Monsieur le commissaire enquêteur

Je poursuis mon analyse de la démarche d'évitement non réalisée par JPEE.

Variante 1

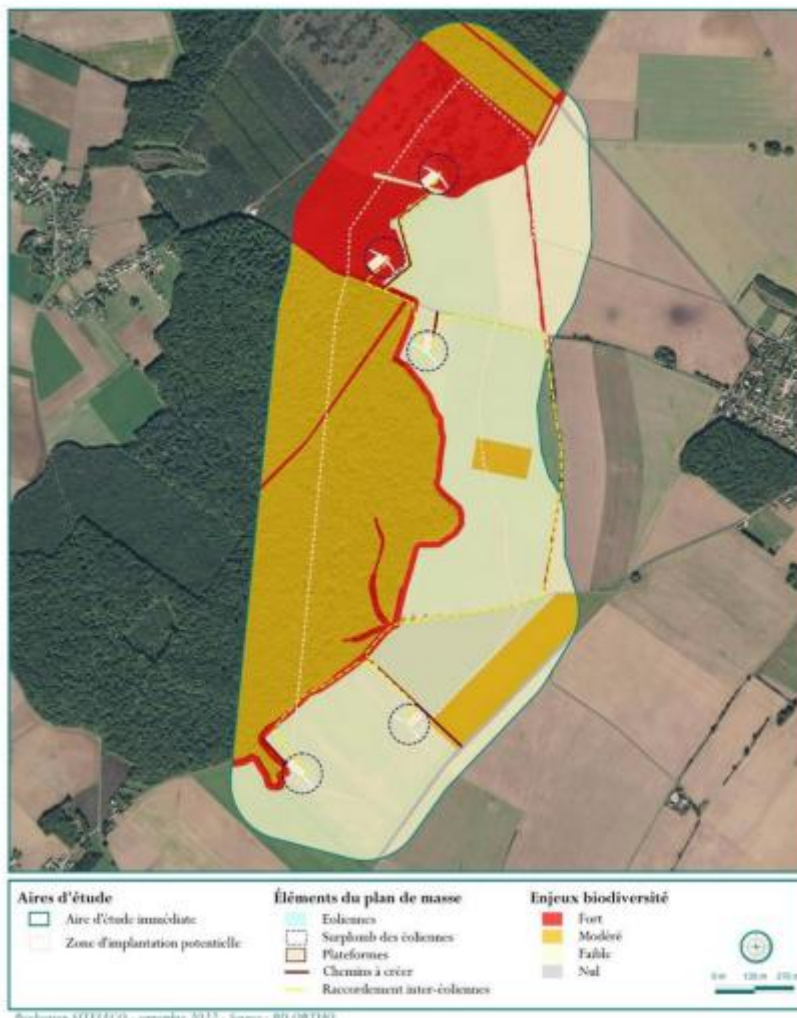
- La variante 1 comporte 5 éoliennes de 200 mètres : **les éoliennes E4 et E5 ne respectent pas la distance d'éloignement recommandée par rapport aux voies de circulation** : elle était donc irréalisable et présenter une variante que l'on sait irréalisable est une duperie.

Il est à noter qu'hormis l'éolienne la plus au nord, les emplacements des quatre autres sont identiques aux variantes 2 et 3

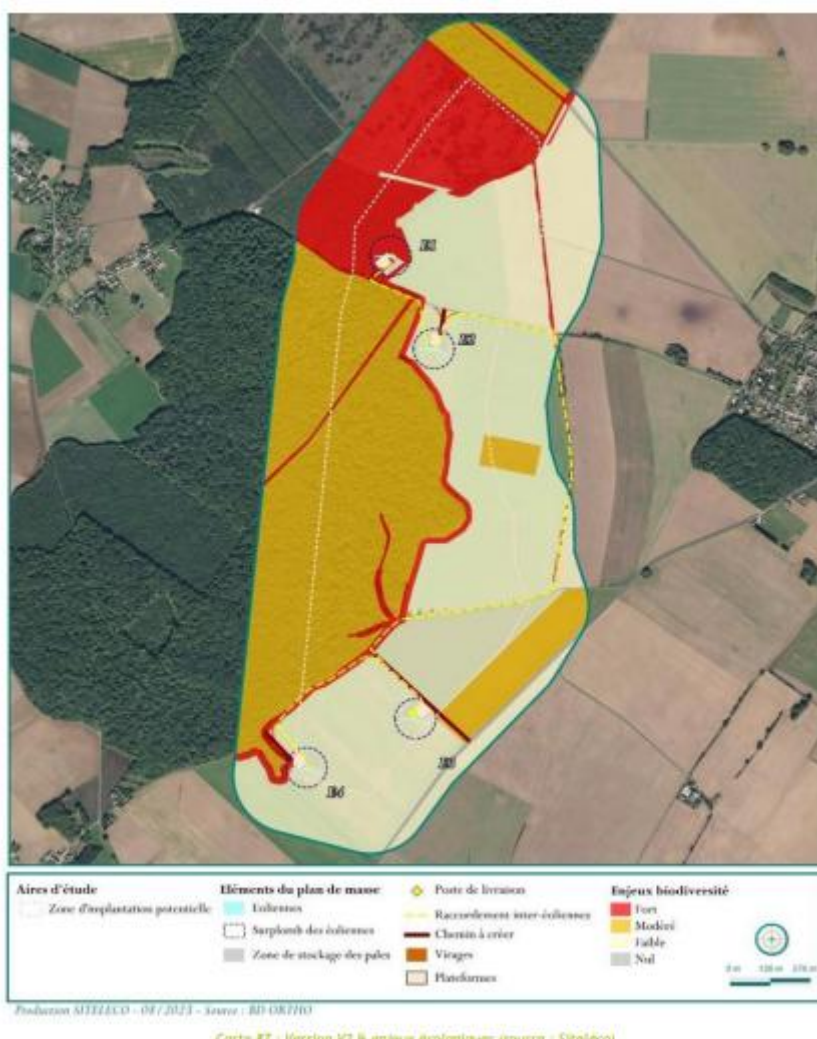
- La variante 2 comporte 4 éoliennes de 200 m, on a éliminé l'éolienne la plus au nord. Mais comme la variante 1, elle est irréalisable en raison du non respect de la distance aux voies de circulation. Là encore, une variante irréalisable est une duperie

Il est à noter que l'éolienne située dans la même zone très sensible que celle éliminée dans la version précédente est conservée, ce qui n'est pas logique..

Curieusement ici ce seraient les éoliennes E3 et E4 qui ne seraient pas à bonne distance de la voirie départementale, alors pourtant que les emplacements sont restés identiques

Le nombre d'éoliennes a été réduit de 5 à 4 pour la variante n°2, réduisant de fait les risques de collision/barotraumatisme pour la faune volante.

C'est l'éolienne la plus au nord, qui était localisée dans une friche à enjeux forts, pour l'avifaune notamment, qui a été supprimée.

Toutefois, une des éoliennes est toujours implantée dans la plantation de noisetiers, présentant des enjeux forts pour les chiroptères.

Avec cette variante, les distances d'éloignement des éoliennes E3 et E4 vis-à-vis des routes départementales les plus proches restent inchangées. Le gabarit d'éoliennes ne permet pas de respecter les préconisations du Département de l'Indre vis-à-vis du réseau routier départemental.

Figure 53 : La variante n°3 au regard des enjeux du milieu naturel (source : Siteleco)

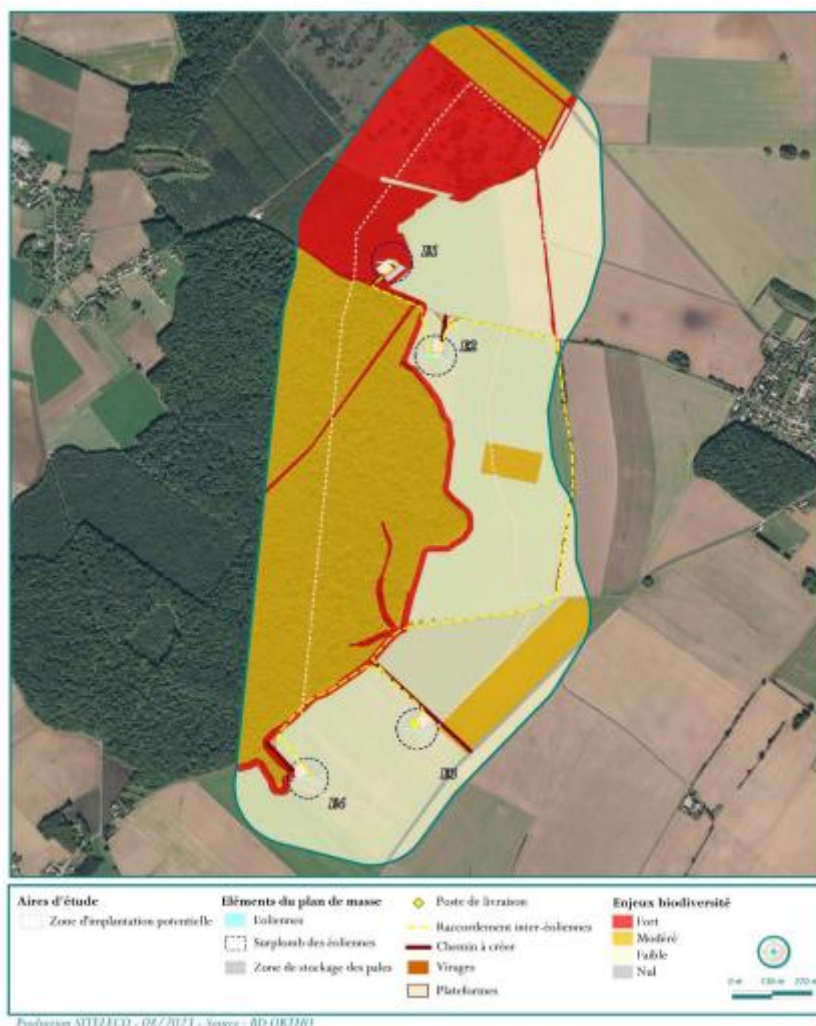
- La variante 3 à 4 éoliennes de 180 m a été retenue parce qu'elle respecte la distance aux voies de circulation, grâce à leur gabarit, ce que savait dès le départ JPEE !

Mais les emplacements sont communs aux deux autres variantes.

Or le porteur de projet savait nécessairement que la seule possibilité envisageable était celle-ci.

Il a donc construit artificiellement deux autres variantes irréalisables pour faire croire à une étude de variantes.

Car le but initial de JPEE était d'obtenir un parc de 4 éoliennes (et non pas un parc de deux avec des éoliennes de 200 m pour tenir compte des contraintes vis-à-vis des voies de circulation)
